Document de réponse aux compléments

Parc éolien des Potentilles

AUTRÊCHES

Avril 2021

FIGURE 1 : CARTES EXTRAITES DE LA PAGE 65 DE L'ETUDE D'IMPACT DU PROJET DES POTENTILLES

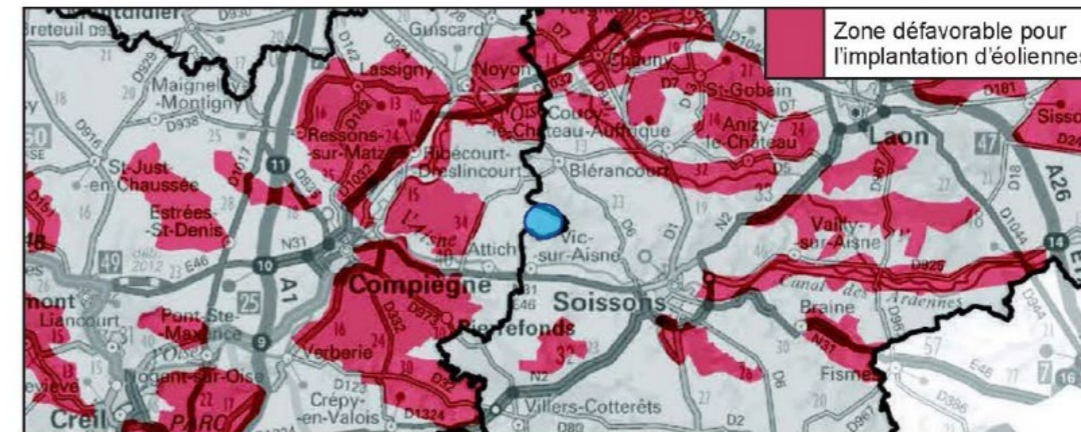
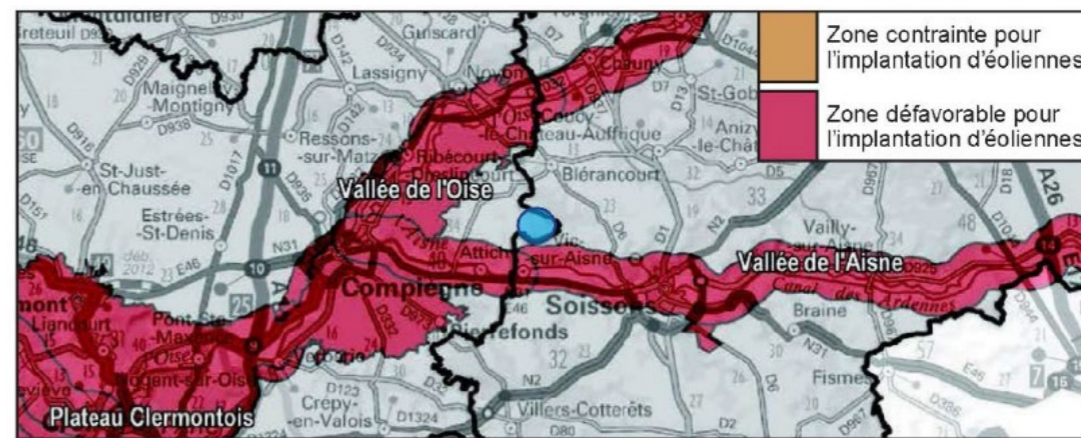
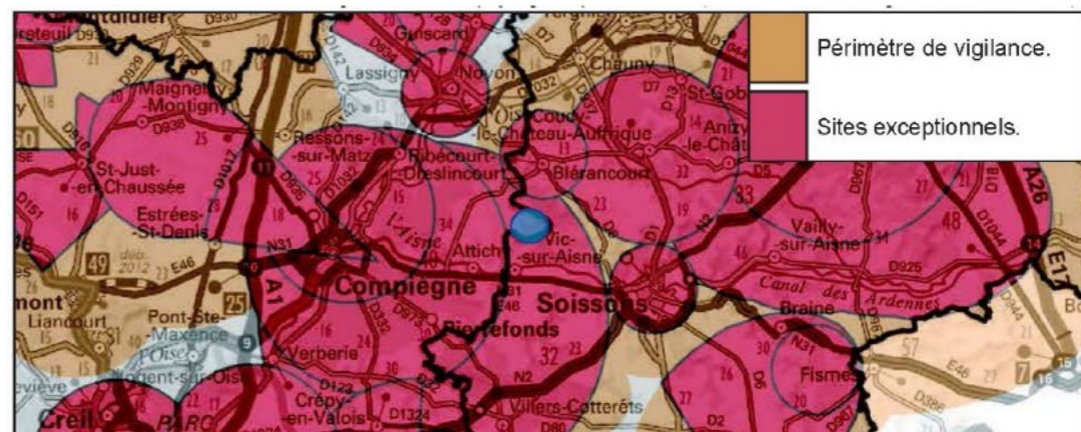
Il est mentionné page 213 de l'étude « Après étude du SRE de l'ancienne région Picardie, il a été choisi d'implanter un projet sur la commune d'Autrêches, située dans le secteur Sud Aisne – Est Oise du SRE, au sein d'une zone favorable à l'éolien sous conditions ».

Or il s'avère que le projet éolien s'insère dans une zone blanche du SRE (défavorable).

Il s'agit effectivement d'une coquille au paragraphe D.1.2 page 213 de l'étude d'impact.

La conclusion de ce même paragraphe reste valable : « Après étude du schéma régional éolien de l'ancienne région Picardie, il a été décidé l'implantation d'un parc éolien sur la commune d'Autrêches, située en zone soumise à vigilance pour le développement de l'énergie éolienne. ».

Le paragraphe B.5.1.e de la page 65 de cette même étude d'impact aborde précisément l'étude du Schéma Régional Eolien et indique bien que le projet se situe dans un secteur présentant très peu de zones favorables et que la zone d'implantation est soumise à des sensibilités fortes au regard du patrimoine architectural local : Château de Pierrefonds, Château de Coucy, Compiègne, Soissons et Blérancourt.

L'analyse fine du Schéma Régional Eolien et des différentes raisons qui amènent cette zone à être classée défavorable conduit à conclure que l'unique raison en jeu concerne la proximité de sites patrimoniaux exceptionnels, comme l'indique la carte 27 en page 65 de l'étude d'impact.

Cette carte extraite de l'ancien SRE et présentée dans le SRCAE de la région Picardie page 22, indique que le territoire d'Autrêches est dans le périmètre du site exceptionnel de Pierrefonds, et à proximité d'autres périmètres tels que Blérancourt, Compiègne, Coucy et un peu plus lointains, Soissons et Noyon.

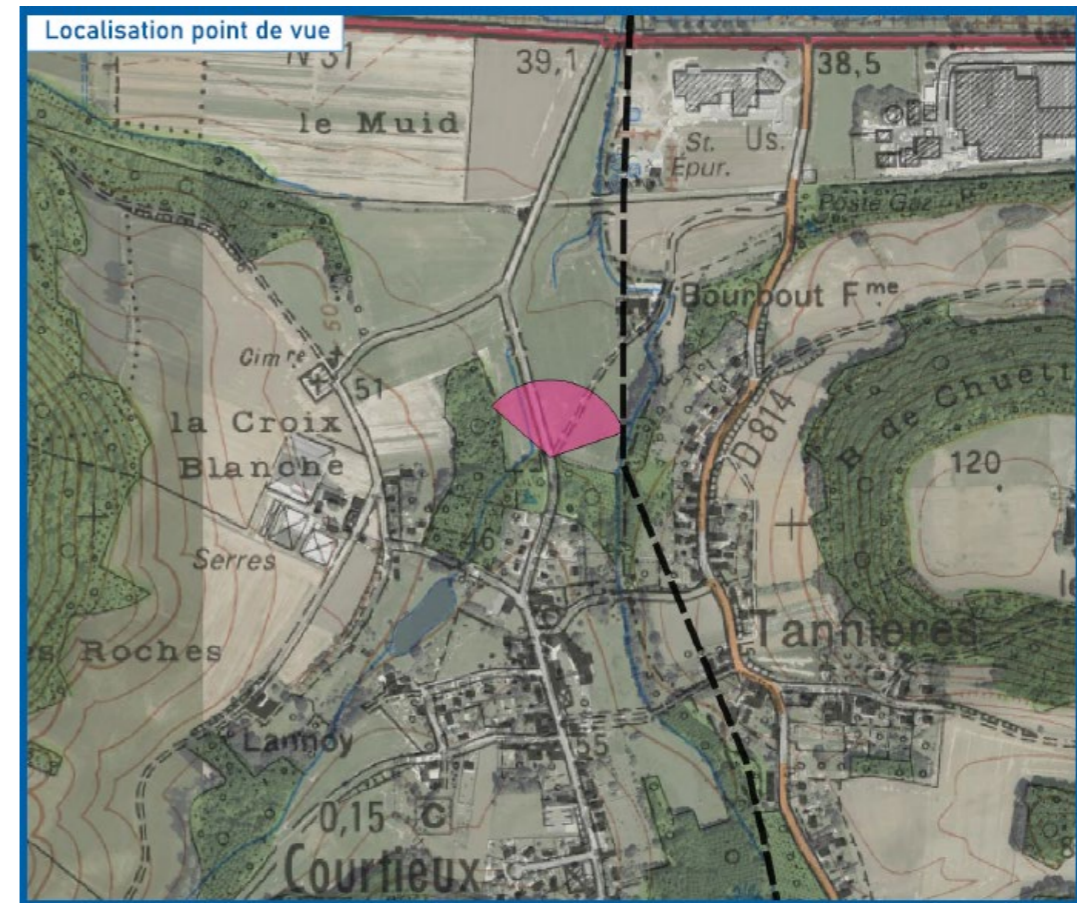
L'état initial relève que la sortie Nord de Courtieux est également susceptible d'offrir des vues sur le parc. Un photomontage est à réaliser en conséquence.

Le photomontage 35 (page 300 de l'étude complétée) est déjà présent dans l'étude paysagère initiale et est représentatif de cette situation. Il se situe exactement à la sortie nord de Courtieux.

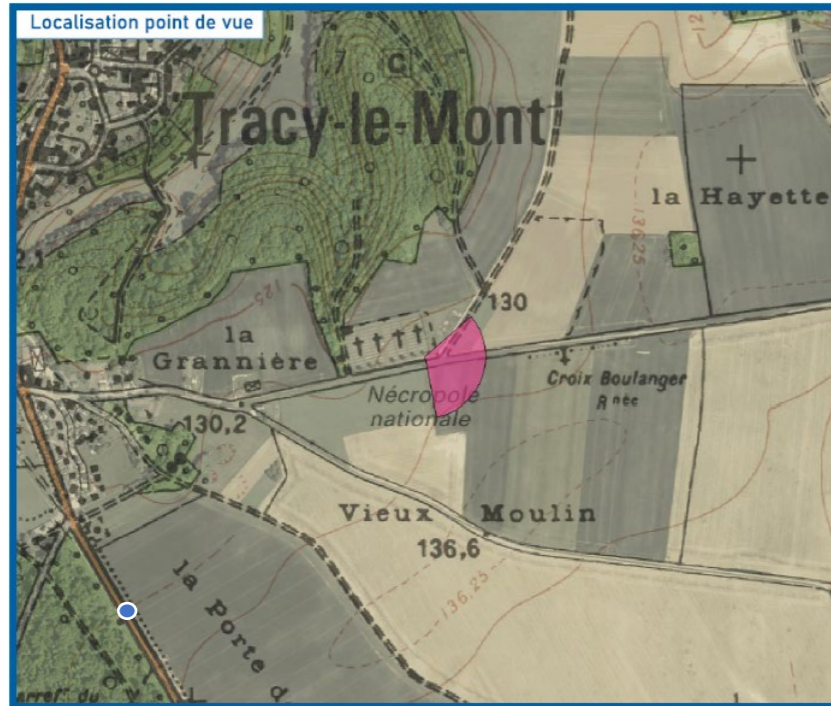
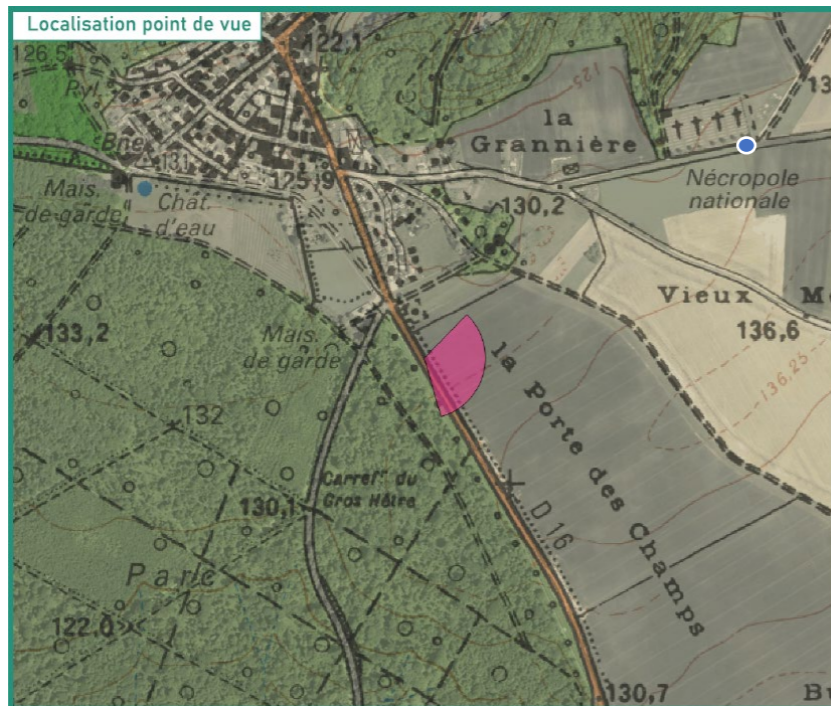
Pour les villages situés sur le plateau l'étude de l'état initial mentionne que des vues sont à prévoir en sortie sud, sud-est de Tracy le Mont. Un photomontage est à réaliser en conséquence.

Le photomontage 41 (page 326 de l'étude complétée) est déjà présent dans l'étude paysagère initiale et est situé exactement à la sortie sud/sud-est de Tracy-le-Mont.

Nous avons cependant ajouté le point de vue 23C (page 324) situé sur la D16.

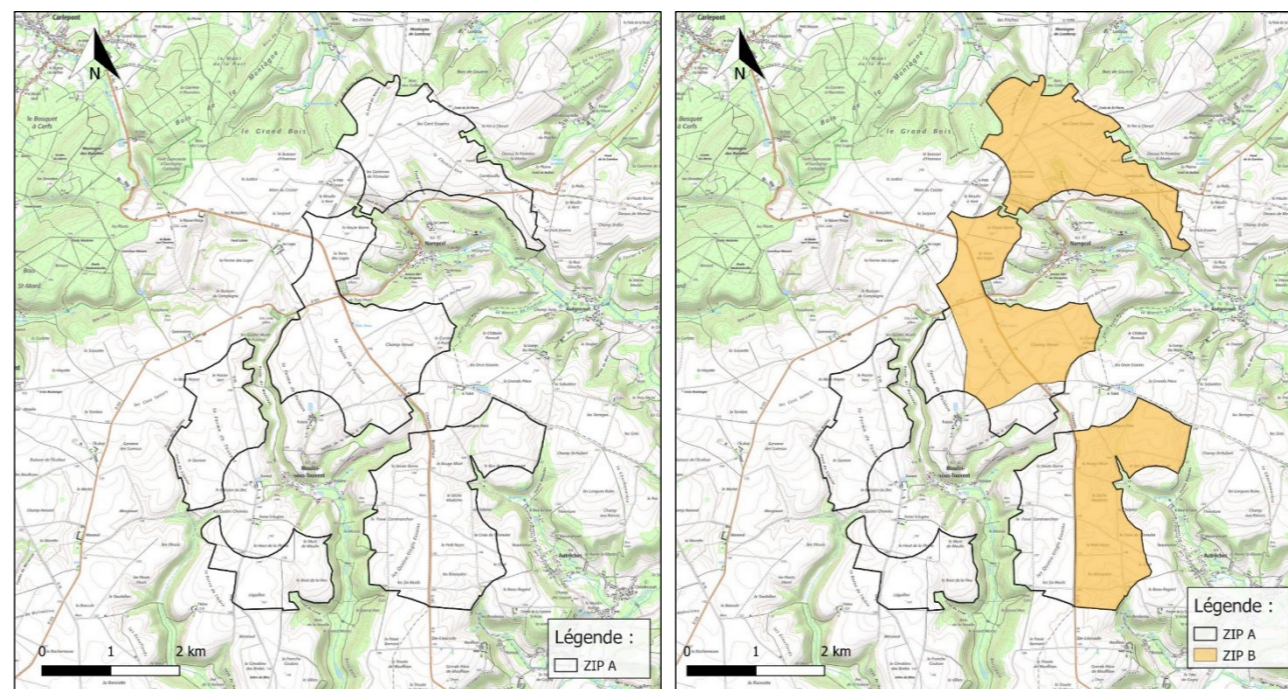
Les différents points d'écoute semblent assez éloignés, voir trop éloignés de la zone immédiate d'étude. Dans un premier temps l'étalement des mesures peu donner un ordre d'idée du lieu le plus propice à l'implantation des éoliennes, mais lorsque la zone immédiate d'implantation des éoliennes est connue, peut être que la réalisation d'IPA à 5 km de cette zone disperse trop les mesures. Cela peut nuire à la collecte d'informations « complètes » sur la localisation et les échanges locaux sur le site du projet.

Afin de pouvoir apporter une réponse la plus complète possible à cette question concernant l'éloignement des points d'inventaires, il convient de décrire l'historique du projet et de rappeler les étapes qui ont permis d'obtenir la zone d'étude finale et l'implantation des 4 éoliennes du projet.
